# 修正箇所

ウ 建設候補地

## 建設予定地比較検討表

A案 金谷公園側建替え案-1

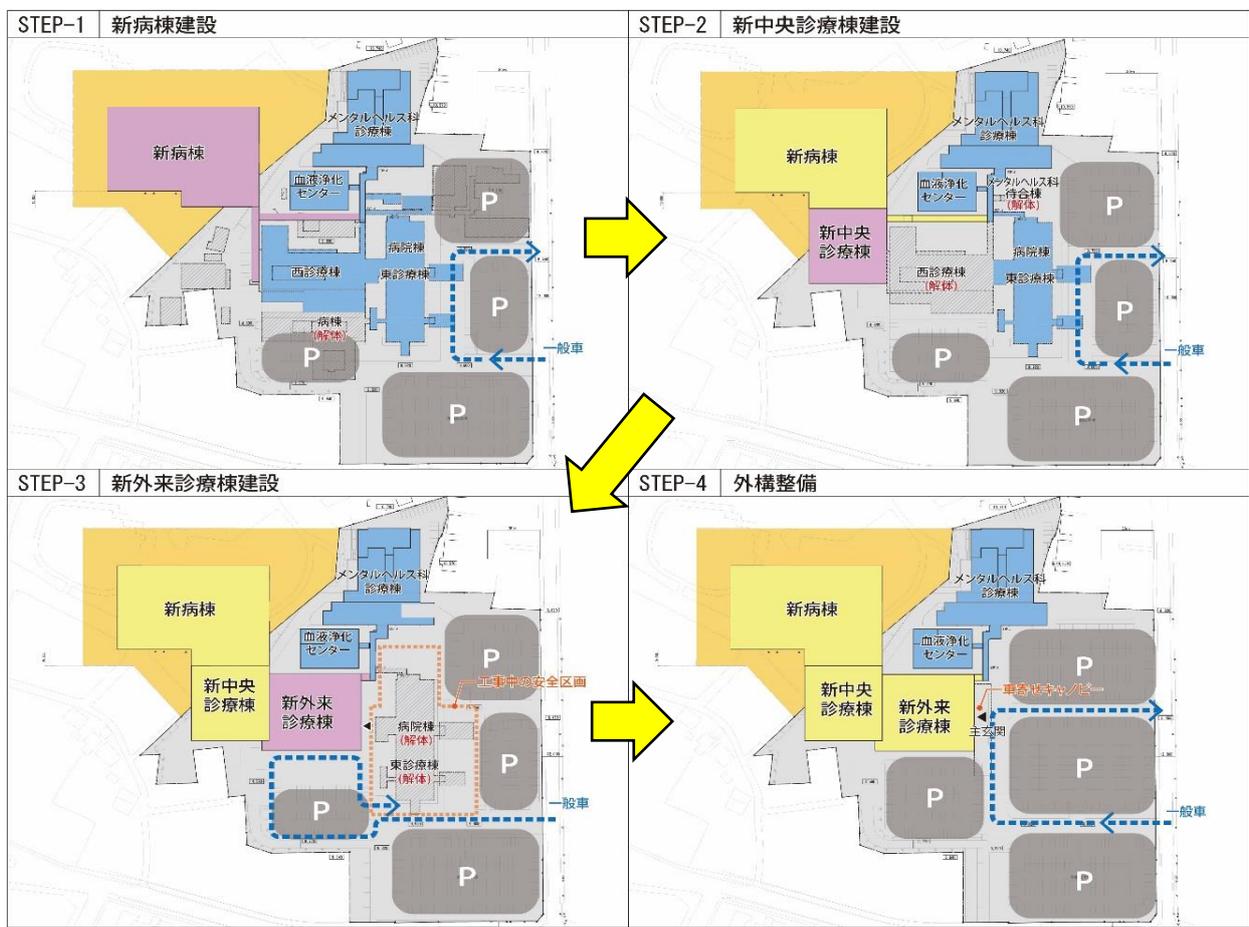
建設予定地の選定にあたり、A案からC案の3案を建設候補地として、病院機能・ゾーニングや駐車場など、さまざまな面で比較検討した結果、A案が一番高い評価となりました。

今回の基本構想・基本計画ではSTEP-1までとし、既存施設へ2本の渡り廊下で新病棟と連結し、解体した病棟、別館跡地には不足している駐車場を整備するものである。
